PA1OKZ FOKZbox Firmware Release notes - English

This Firmware release notes document holds the changes that have been made to the receiver firmware since its initial release. Please refer to the user manual for a detailed overview of features and functions.

Hardware Release notes - English

Improvement of button response (mandatory from firmware release 1.1 onwards)

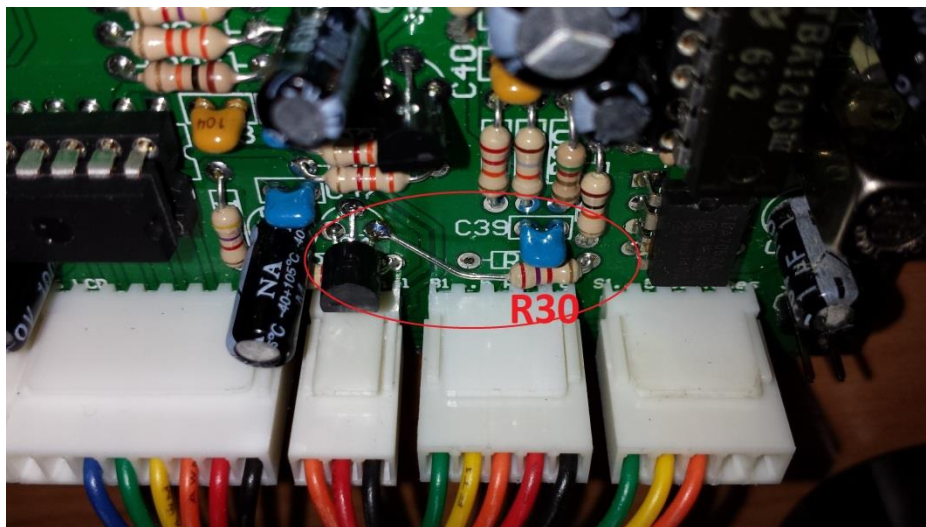
Problem: the receiver doesn't respond adequate to the pushbuttons.

Cause: Voltage drop when pushing a button is too limited.

Solution: This hardware change relates to resistor R30. The resistor's leg that points towards R39/Q4 should not be soldered to its original through-hole. Instead, connect this leg to the Emitter of Q4, which is connected to the PCB's ground. The emitter of Q4 is the pin closest to R30. This modification can be ignored from PCB version 1.2 onwards.

Improved suppression of receiver spurious (recommended)

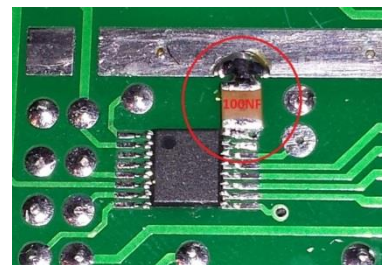
Problem: Some users have reported a minor spurious response at the frequencies 144.985MHz and 145.980MHz. The existence of these spurious strongly depends on the casing of the receiver and the way grounding has been optimized.

Cause: Decoupling of the PLL IC has appeared to be insufficient.

Solution: Place a chip capacitor of 100nF between U2 – pin 16 (SMD PLL, ADF4110 BRUZ) and the soldering mask ground strip.

Verbetering van de druktoets uitlezing (noodzakelijk vanaf firmware versie 1.1)

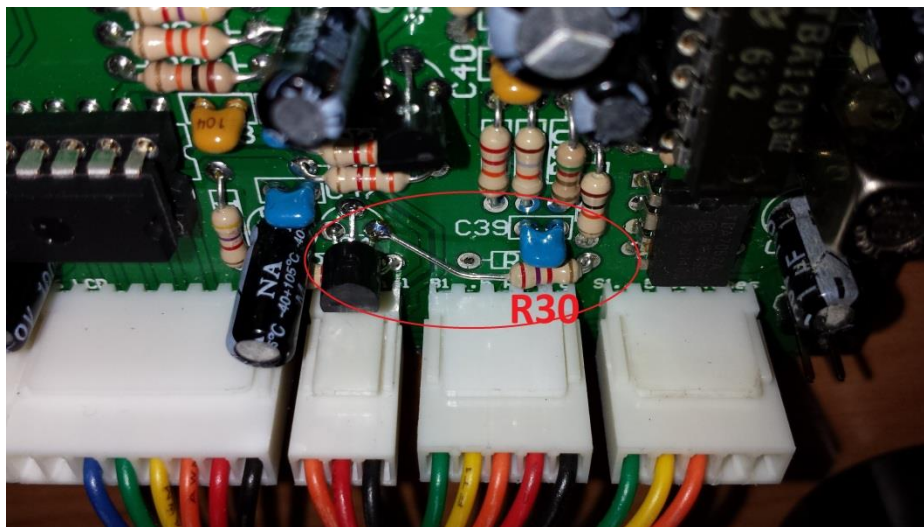
Probleem: Inaccurate response van de firmware op de druktoetsen.

Oorzaak: Spanningsval op de toetspinnen van de CPU is te laag voor goede detectie.

Oplossing: Deze hardware wijziging betreft weerstand R30. De aansluiting van deze weerstand die wijst richting R39/Q4 dient niet in het oorspronkelijke soldeer gat geplaatst te worden, maar wordt vast gesoldeerd aan de emitter van Q4. Deze is verbonden met de ground (-) van de printplaat. De emitter van Q4 is de aansluiting aan de zijde van R30.

Verdere onderdrukking van storing (aanbevolen)

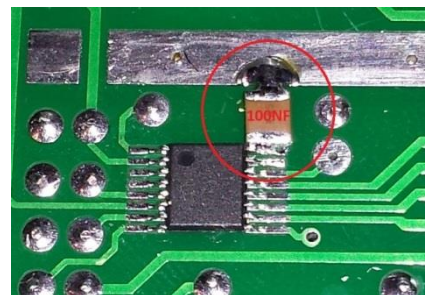
Probleem: Enkele gebruikers rapporteren een kleine storing rond de frequenties 144.985MHz en 145.980MHz. De aanwezigheid van deze storing hangt in sterke mate af van de gekozen behuizing en de wijze waarop aarding is uitgevoerd.

Oorzaak: Onvoldoende ontkoppeling van het PLL IC over de voedingsspanning.

Oplossing: Plaats een SMD condensator van 100nF tussen U2 – pin 16 (SMD PLL, ADF4110 BRUZ) en de aardstrip in het midden van de print. Bij succesvolle modificatie nemen de beschreven stoorniveaus af met meer dan 16dB. De stoorniveaus liggen hierbij ver beneden het eigen ruisniveau van de ontvanger (<-30 dB μ V!).
